Anexo
Participación Ciudadana

Informe Consolidado de Evaluación (ICE)
Declaración de Impacto Ambiental del Proyecto
"*Planta de Tratamiento de Aguas Servidas Santa María*"
Titular: Aguas Santiago Norte S.A.

Figura. Evolución de la tecnología. PTAS en Chile.

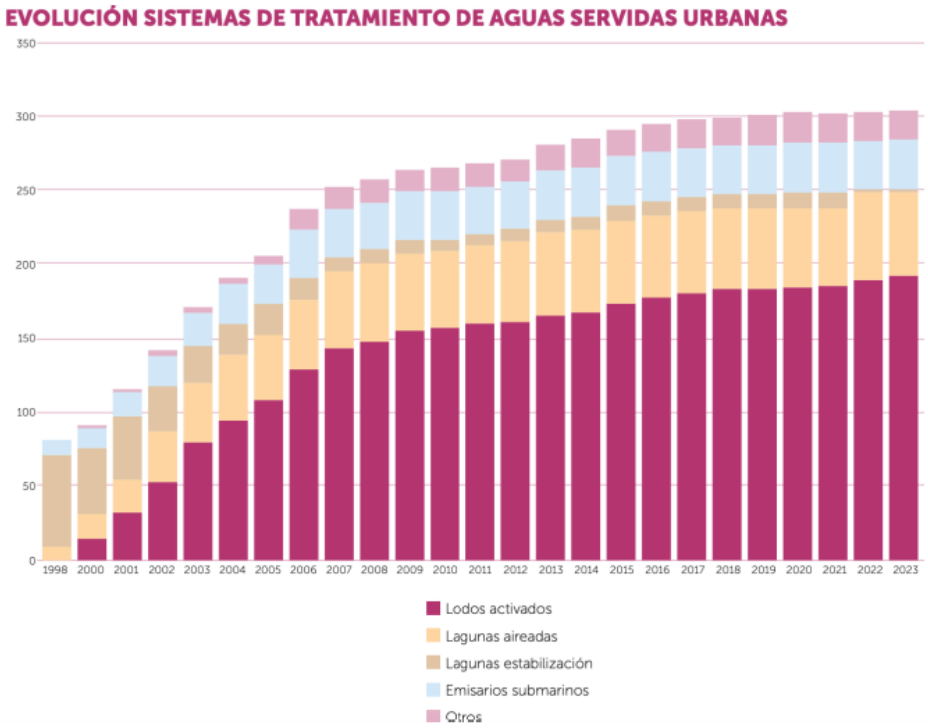
"1.-Ya existe un Planta de Tratamiento de Aguas Servidas en nuestro sector, ubicado en avenida La Farfana, acá en Maipú2.-Las Plantas de tratamiento de Aguas Servidas, tienen un impacto directo y perjudicial en el medio ambiente, como la producción de malos olores, la emisión de gases como el metano; el dióxido de carbono; el oxido nitroso y el sulfuro de hidrógeno, este último, es el generador de los malos olores, el cual se forma a partir de una reacción biológica por la fermentación de materia orgánica de los residuos donde no hay oxígeno. Es un gas incoloro y con efectos adversos para la salud produciendo irritación en los ojos, vías respiratorias, su alta concentración anestesia el nervio olfativo, lo que provoca problemas letales en personas con enfermedades crónicas y adultos mayores. Paraliza el sistema nervioso, bloquea la respiración y paraliza la función olfativa. y es extremadamente explosivo.3.-Una Planta de Tratamientos de Aguas Servidas emite bio-aerosoles, que son partícula aero-transportables de origen biológico como bacterias, hongos, virus, polen, que provocan enfermedades a la piel, sistema digestivo, sistema respiratorio, asl como alergias. Los bio-aerosoles son un peligro para los trabajadores de una planta que están en contacto directo como para los habitantes de las zonas colindantes.4.-Las plantas de tratamiento de aguas servidas ' deben ubicarse preferentemente en áreas rurales y en caso de ubicarse en zonas urbanas debe ser alejado y a una distancia adecuada de las casas y colegios, y no cercana a otra planta, que no hallan dos plantas en el mismo sector. Por ley debiera prohibirse. Por el bienestar de las personas que vivimos en el sector"

Respecto el punto 4) de la consulta, se informa que que la tecnología que presentará la Planta de Tratamiento de Aguas Servidas Santa María, corresponde al tipo de lodos activados, con pretratamiento y desinfección, con adicionales en su tecnología, como es el encapsulamiento y tratamiento de olor de las aguas crudas provenientes del sector (planta elevadora de aguas servidas), encapsulamiento y tratamiento de olor del pretratamiento (tamiz rotatorio) y encapsulamiento y tratamiento de olor del galpón de lodos, por lo que el modelo utilizado más sus mejoras es de un estándar superior a los lodos activados “convencionales”, ampliamente utilizados a nivel nacional e internacional.

A partir del Informe de Gestión del año 2023 de la Superintendencia de Servicios Sanitarios (publicado en su página web), es posible constatar que esta tecnología predomina en las plantas de tratamiento a nivel nacional y su uso se ha ido incrementando en los últimos años, tal como se puede apreciar en la Figura del siguiente gráfico:
